**Avis délibéré de l'Autorité environnementale sur
l'aménagement de la desserte de Digne-les-Bains par la
RN 85 et sur la mise en compatibilité des documents
d'urbanisme de Malijai, Mallemoisson et Aiglun (04)**

n°Ae : 2017-64

Figure 3 : zones humides identifiées par le conservatoire des espaces naturels de PACA (source : dossier)

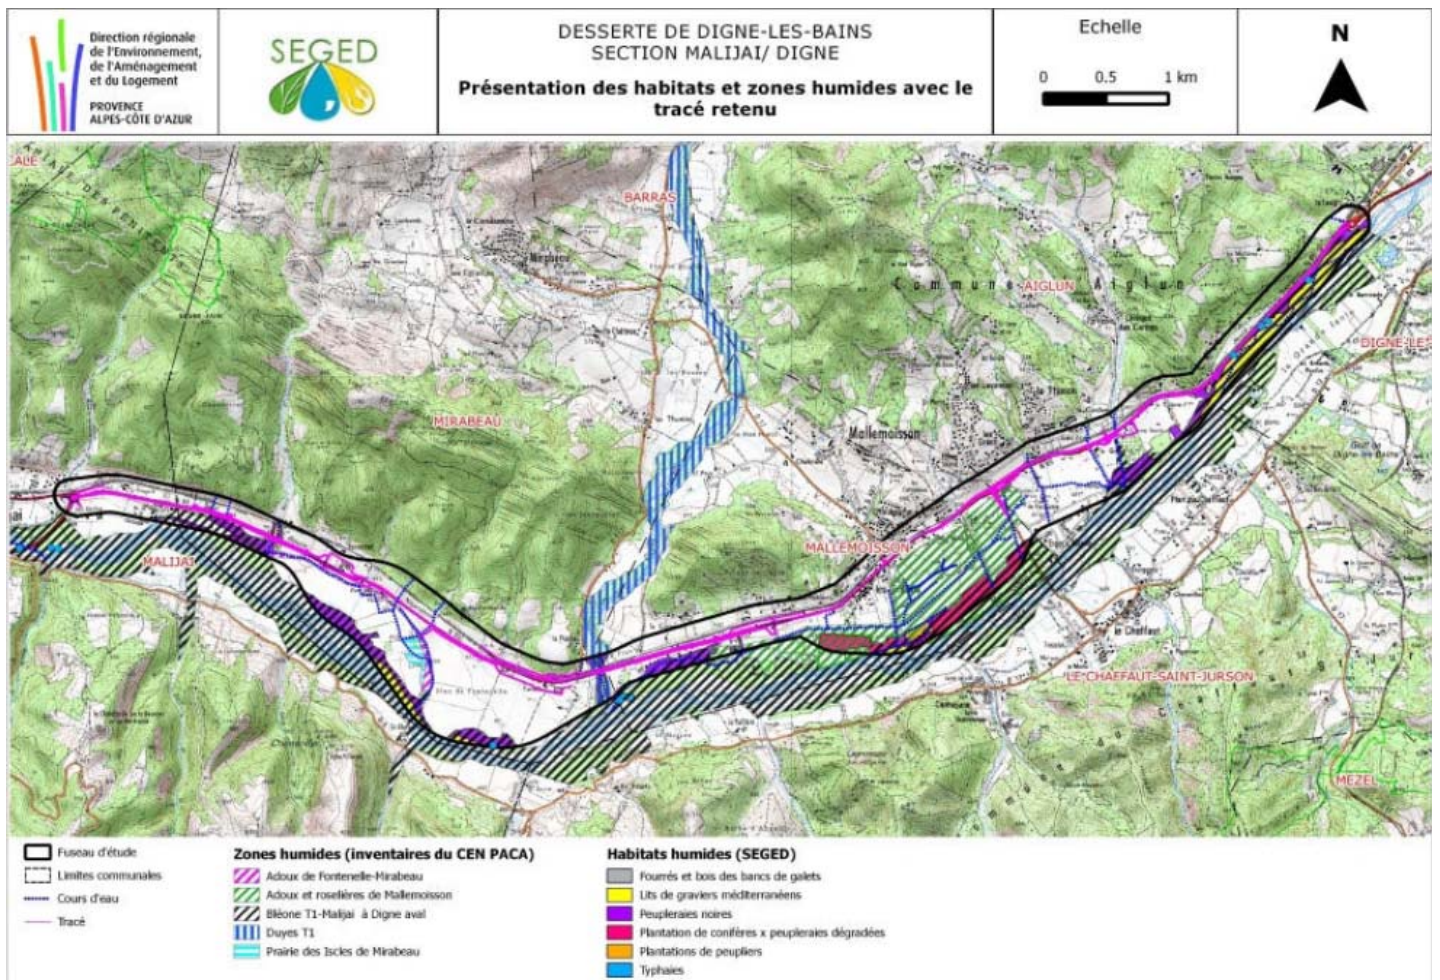
La cartographie des zones humides présentée est tirée de la bibliographie et des habitats recensés. Elle repose sur le seul critère phytosociologique⁵, alors que de nombreuses parcelles du champ d'expansion des crues des cours d'eau sont cultivées. La réalisation de sondages pédologiques est nécessaire pour compléter cette cartographie, dont l'échelle est par ailleurs trop petite pour les études détaillées du projet.

L'Ae recommande de compléter l'évaluation des zones humides par des sondages des sols, et d'en affiner les contours pour pouvoir évaluer les impacts du projet sur ces zones.
